Vestnes kommune

Fråsegn til søknad om bygging av Sesselva kraftverk i Tresfjorden

Foto 1-6 frå synfaringsdag 20.08.2013.

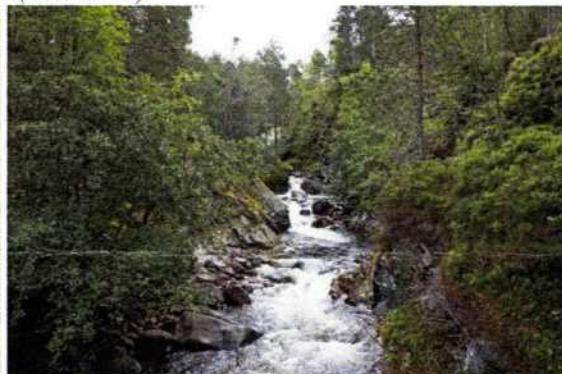
Foto 1 og 2 viser vassdragstilhøva i øvre del av Hoemselva ved inntak og like nedanfor. 3 og 4 er frå midtre delar av Hoemselva. 5 og 6 viser delar av fosselandskapet ovanfor Liafossen og Liafossen. Foto Leif Magnus Sættem

Omsøkte område representerar eit flott natur- og friluftsområde. Vassdraga er svært mangearta med juv- og fosselandskap der den kvitskummande Liafossen utgjer eit viktig landskapselement godt synleg på lang avstand, ikkje minst frå den vestlige sida av Tresfjorden. Frå denne delen av fjordlandskapet kunne ein heilt fram til desse dagar óg sjå Fossåna mot syd inst i Tresfjordfjella. Dette naturlige landskapselementet er no teke vekk ved at vassmengdene er utnytta til kraftformål. Det som no er lett synleg er dei fysiske inngrepa frå vegen opp lia til inntaket for kraftreguleringa.
